Unterlage zum Feststellungsentwurf **1. Planänderung**
 A26-Ost
 AK HH-Süderelbe (A7) bis AD/AS HH-Stillhorn (A1)
 VKE 7051: AK HH-Süderelbe (A7) - AS HH-Hafen Süd

380-kV-Freileitung Hamburg Süd - Moorburg M1/M2
110-kV-Freileitung Hamburg Süd - Moorburg 90/91

Titel:
Lageplan M 486n - M 487n

Unterlage: 16.3a Blatt: 5 von 9 [Index A](#) Maßstab: 1:1000

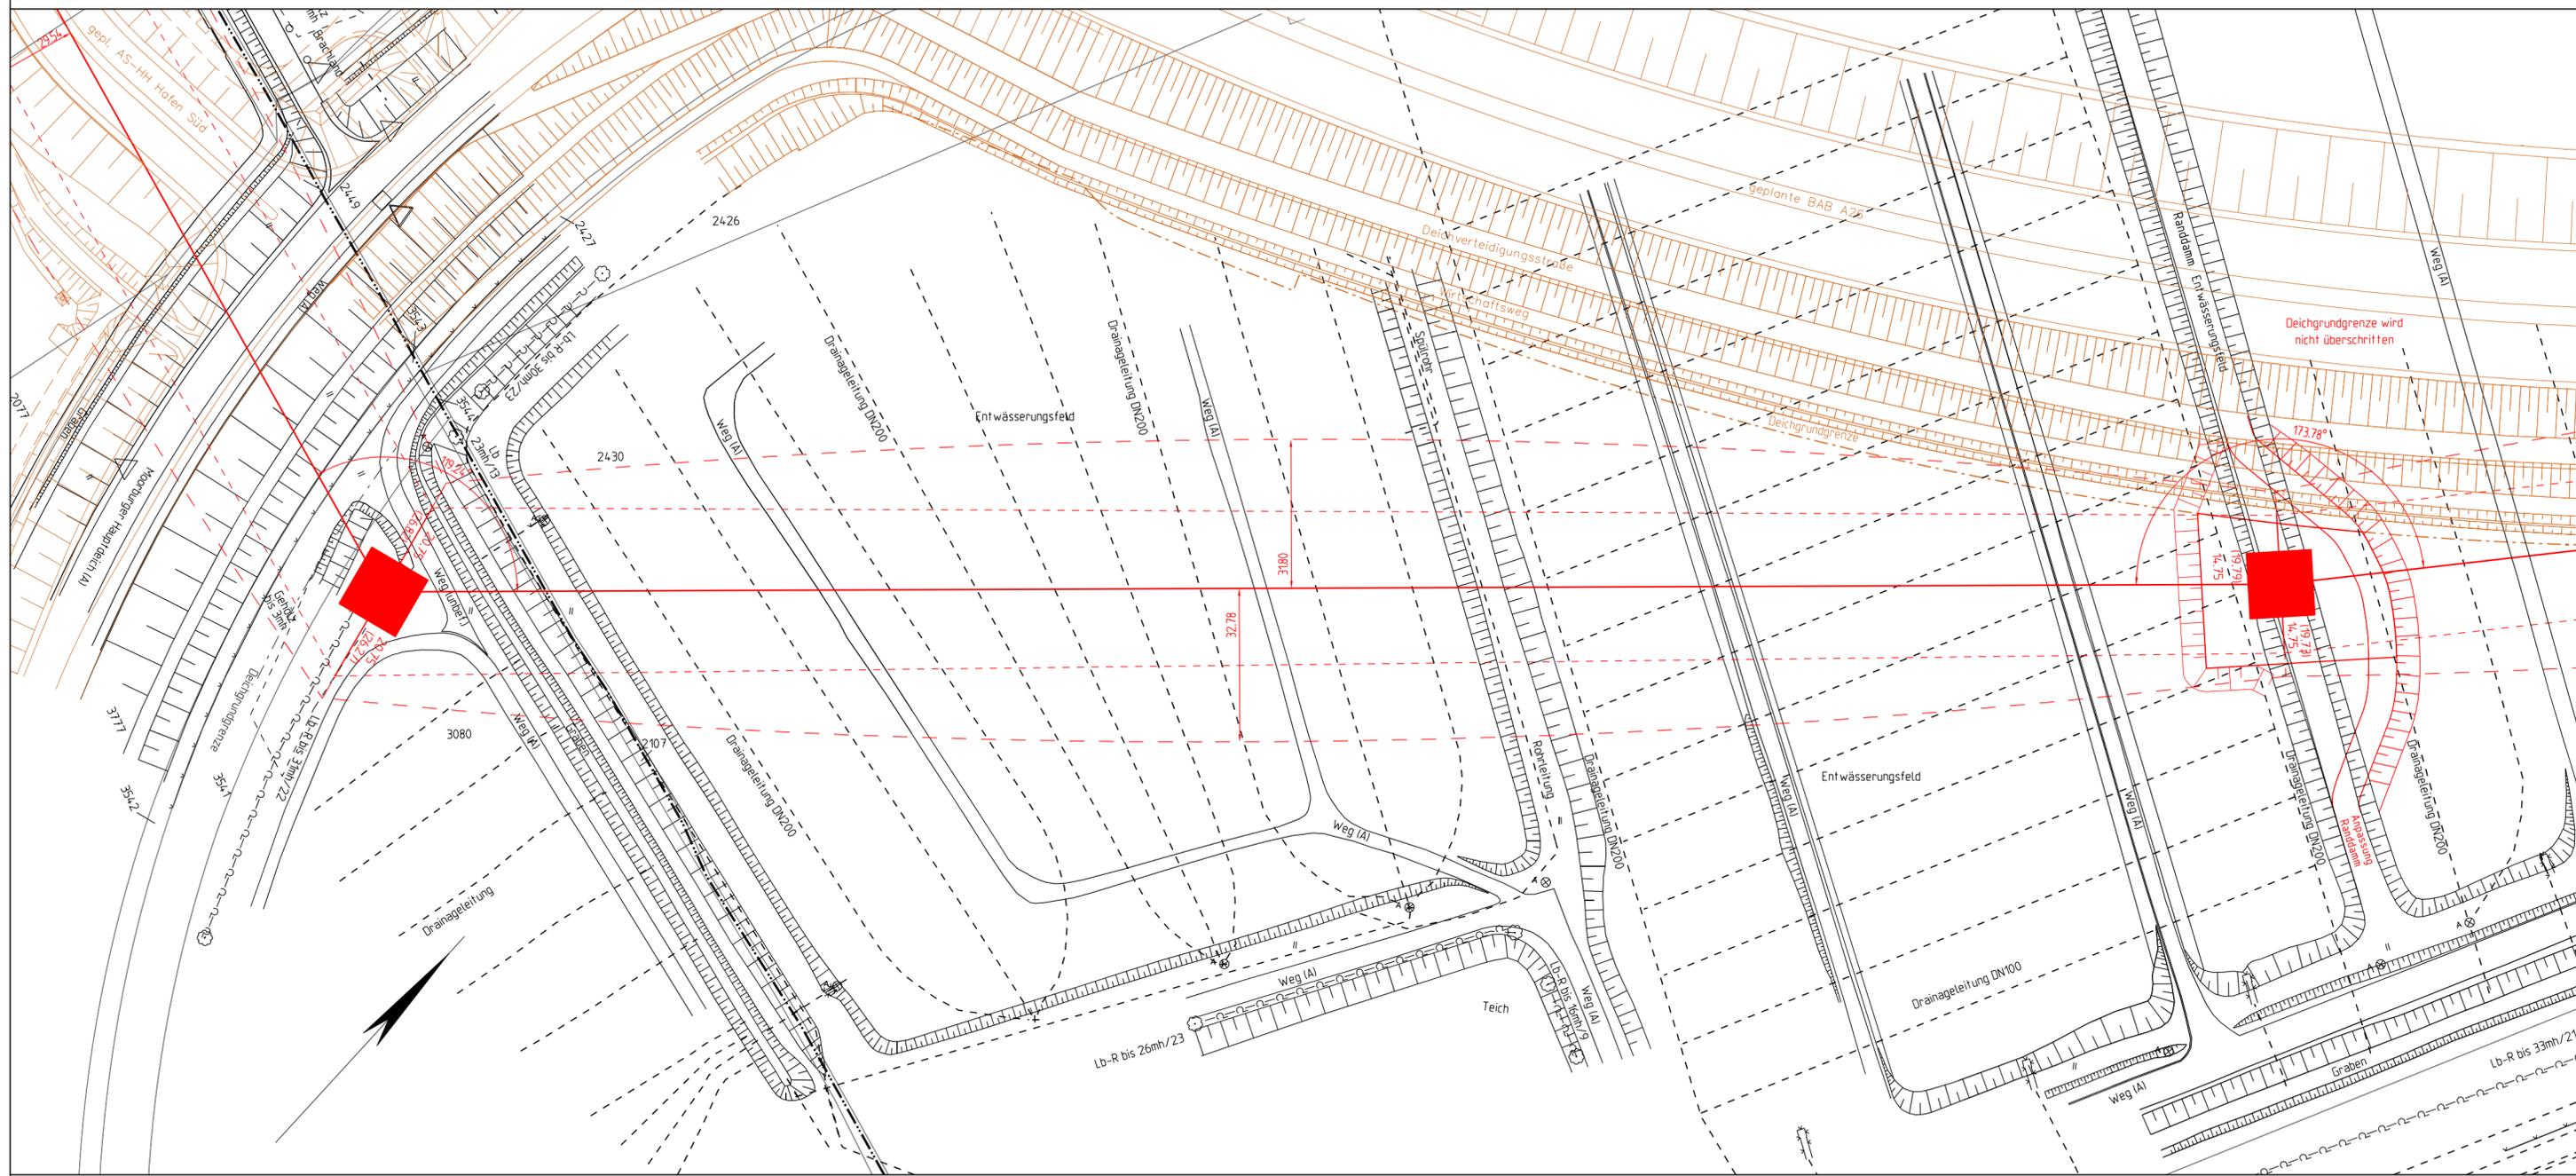
Nr.	Änderung	Datum	Name
1.	Änderung der farblichen Darstellung der A26 und der Planung Dritter	17.06.2021	SPIE/Alcalá
2.	Verschiebung M487n	17.06.2021	SPIE/Alcalá
3.	Feldvergleich	17.06.2021	SPIE/Alcalá
